Auditoría documental del proyecto BESS Capella VIII Buenavista

Evaluación técnica administrativa y de coherencia documental

Control del documento	Identificación
Código	CS AUD BESS 2026 CapellaVIII 01
Expediente	AT24/031
Versión y fecha	1.0 18 de octubre de 2026
Destinatario	Jose y Canarias Sostenible
Objeto	Revisión independiente del expediente identificado
Fuentes	Proyecto subsanado informe urbanístico aportado y anuncio oficial
Estado	Informe final de revisión documental

Figura B1 Plano 17 de implantación conjunta y zonas comunes. La leyenda identifica cinco sistemas y un edificio compartido.

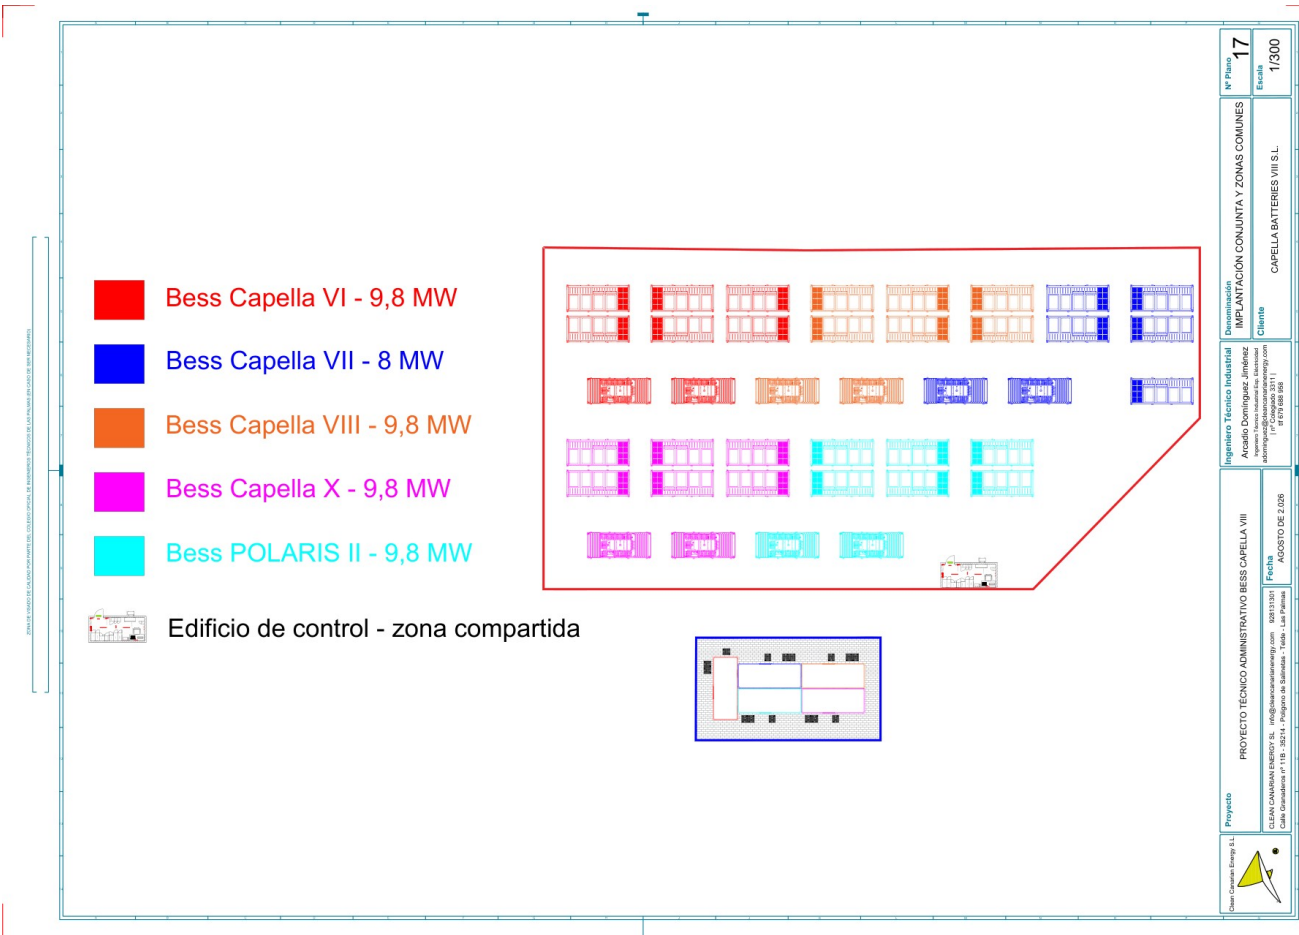
Evidencia: P1 p 24 menciona un edificio para nueve proyectos futuros. P1 pp 64 a 67 y 181 declaran infraestructura exclusiva. El plano 17, P1 p 485, representa cinco sistemas y un edificio compartido; el plano 44, p 512, dibuja ramales separados.

Valoración: Una implantación común puede mantener medidas y circuitos independientes. La contradicción aparece cuando el carácter exclusivo se extiende sin matices a servicios que el propio plano identifica como compartidos. No se puede deducir de ello un único cable común ni un fraccionamiento irregular. La referencia a nueve proyectos requiere aclaración del alcance.

Extractos del propio P1. El plano 17 se encuentra en p 485; el plano 44 en p 512. Se reproducen para localizar el alcance conjunto y los ramales, sin modificar su contenido.

Subsanación y criterio de cierre: Delimitar activos exclusivos y compartidos, titularidad, explotación, acceso de terceros, servicios auxiliares, mantenimiento y emergencias. Corregir la referencia a nueve proyectos o aportar el desarrollo completo.

Figura B2 Plano 44 de esquema unifilar general. Representa ramales hacia Buenavista. Sus rótulos deben conciliarse con los titulares y circuitos definitivos.

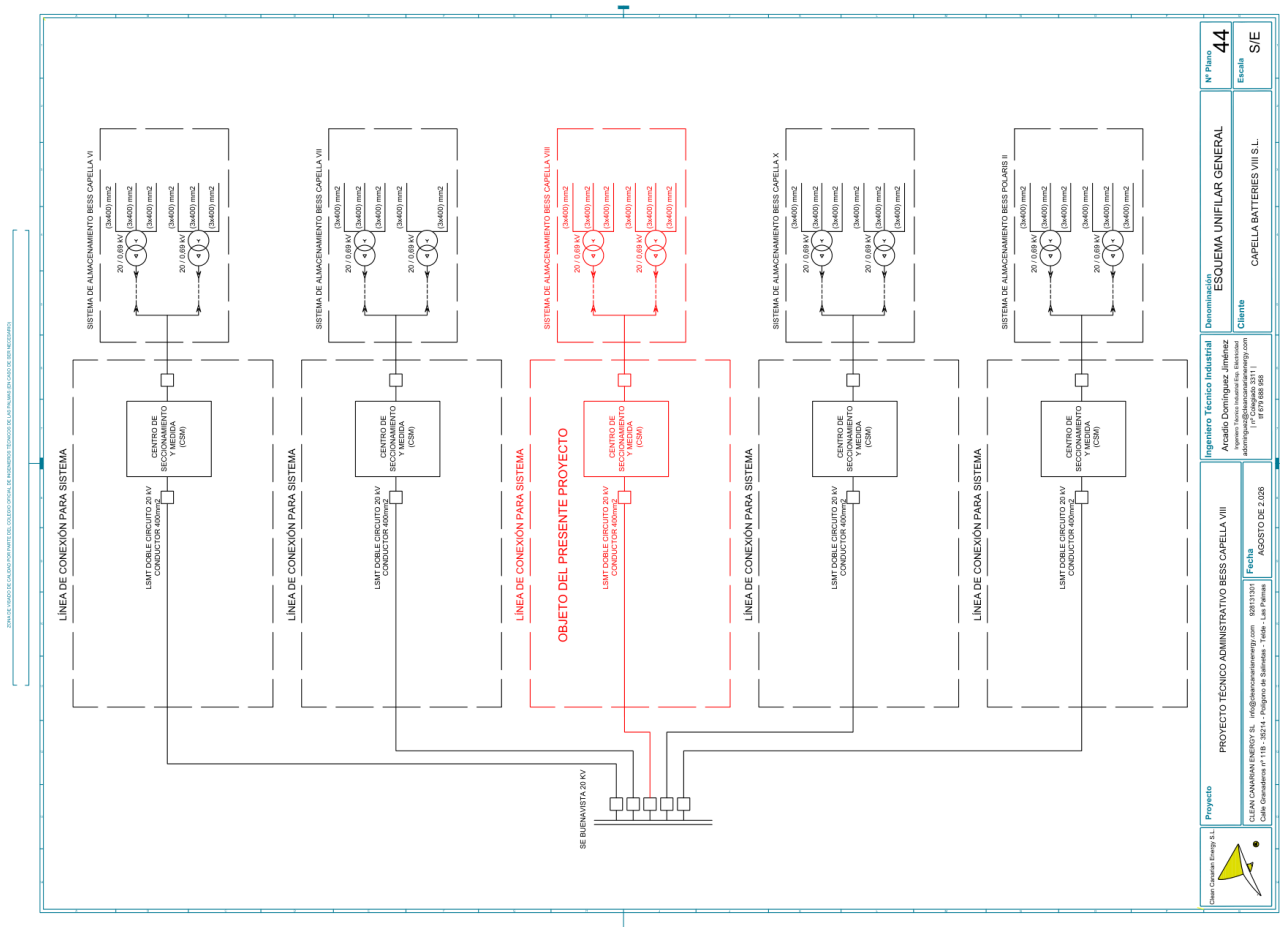
P1 p 512. El esquema debe leerse junto con la definición de activos y las condiciones de medida y protección. La representación de ramales separados no elimina la necesidad de definir las zonas y los servicios compartidos.
